Keuringsverslag van een elektrische laagspanning- en zeer lage spanningsinstallatie

NIET CONFORM

Straatnaam Vinkstraat
Huisnummer 12
Busnummer
Postcode 2580
Gemeente PUTTE
Land België

Controlebezoek van een oude huishoudelijke elektrische installatie van een wooneenheid bij verkoop op vraag van de verkoper volgens (KB 08/09/2019) - AREI Boek 1- 8.4.2. en 8.2.1. en 4.2.4.3.

Afbeelding schakel- en verdeelbord:

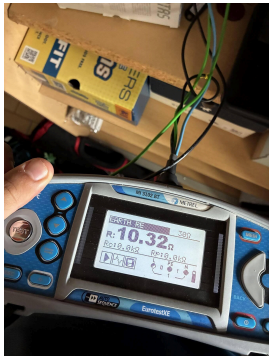
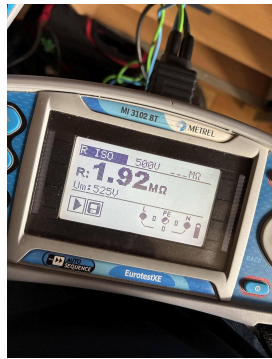
- I1.01 Eéndraadschema van de installatie is niet aanwezig. (Boek 1 Afdeling 2.12 - 2.13 en 3.1.2)
- I1.03 Situatieschema van de installatie is niet aanwezig. (Boek 1 Afdeling 2.12 - 2.13 en 3.1.2)

- I2.03 De continuïteit van equipotentiaalverbindingen en/of beschermingsgeleiders zijn niet gewaarborgd. (Boek 1 Onderafdeling 5.3.5.3.G. en 5.4.3.5)
- I5.01 De aanduiding van de stroomkringen en/of apparatuur, aansluitklemmen, enz dient aangebracht of vervolledigd te worden. (Boek 1 Onderafdeling 3.1.3.1. en 3.1.3.3.A. en 5.1.6.1)

- I5.10 De genaakbare, naakte onder spanning staande delen zijn onvoldoende afgeschermd. (Boek 1 Afdeling 5.1.4. en 4.2.2.3.)
- I5.11 Niet gebruikte invoeringen van het verdeelbord zijn niet correct of onvoldoende afgedicht. (Boek 1 Afdeling 5.1.4. en 4.2.2.3.)

- I8.07 Leidingen zijn te bevestigen met aangepaste bevestigingsmiddelen. (Boek 1 Onderafdeling 5.2.2. en 5.2.9.)
- I8.21 Kabeldoorvoeren uit te voeren met wartels of gelijkwaardig bescherming. (Boek 1 Onderafdeling 5.2.6.1.)

I: soepele draden dienen draadhulzen te hebben.
